改善箇所説明図

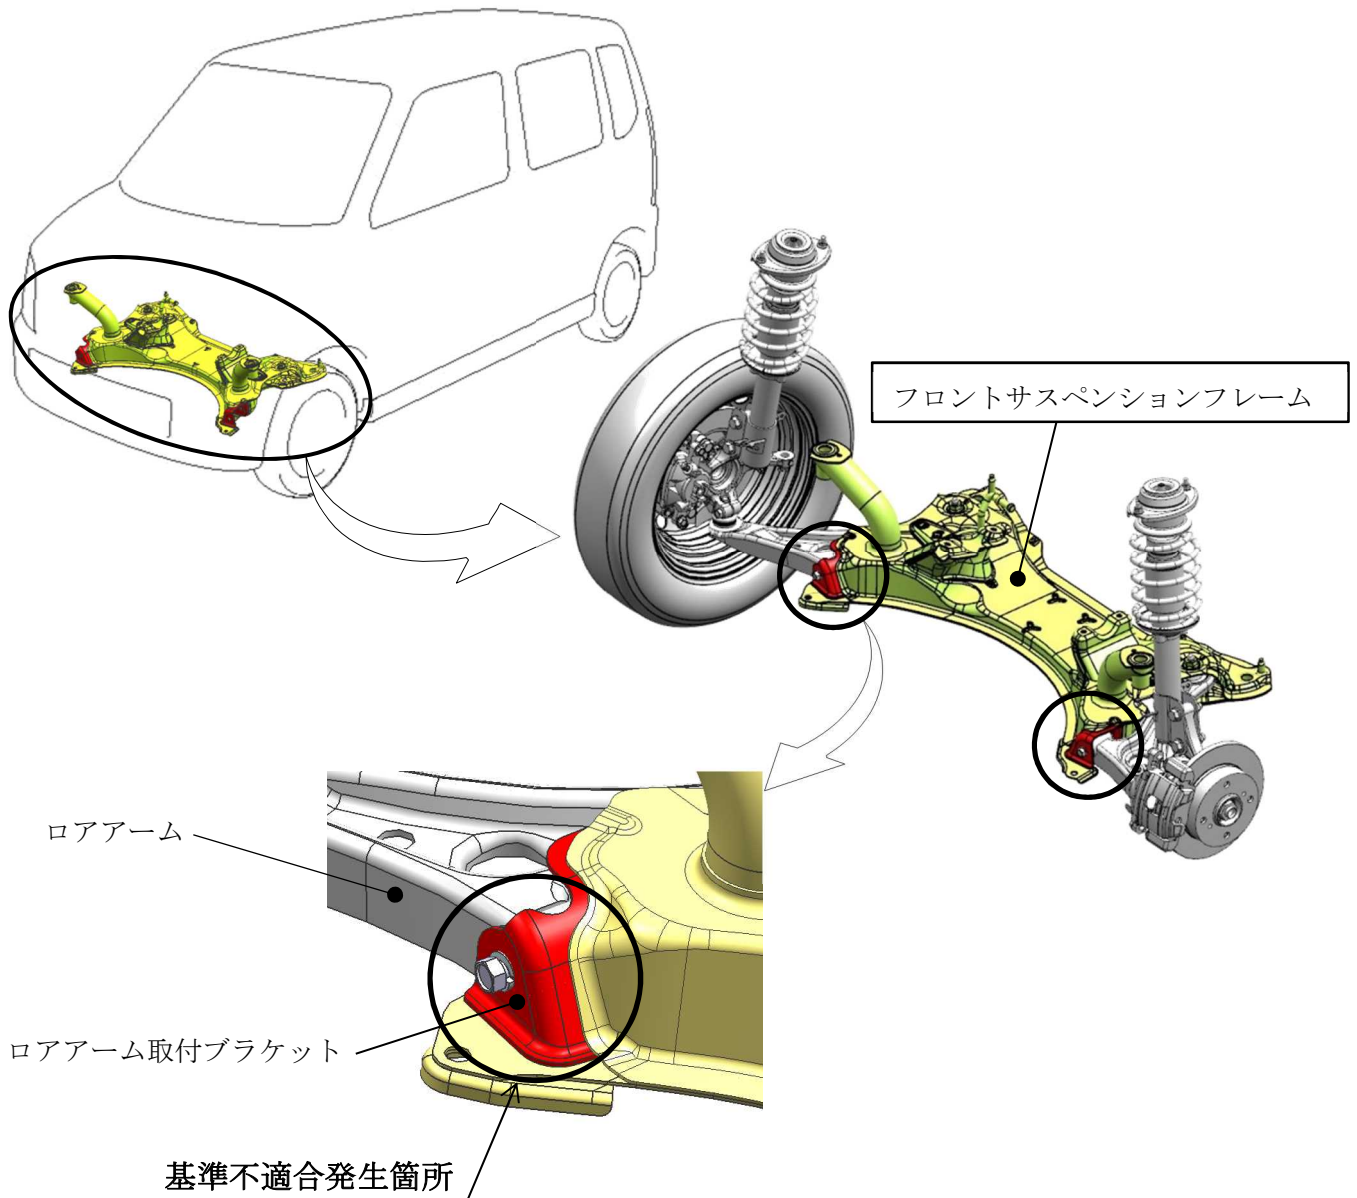
フロントサスペンションフレームの製造が不適切なため、塩水等の腐食促進物質によってサスペンションフレームのロアアーム取付ブラケットが腐食することがある。そのため、そのままの状態で使用を続けると、腐食が進行し、ロアアーム取付ブラケットが破損して、最悪の場合、ロアアームが脱落して走行不能となるおそれがある。

全車両、サスペンションフレームの点検を行い、腐食が認められる場合は、サスペンションフレームを良品と交換する。腐食が認められない場合は、サスペンションフレームのロアアーム取付ブラケット部に防錆剤を塗布する。

識別：ID プレートに黄緑色のシールを貼付する。
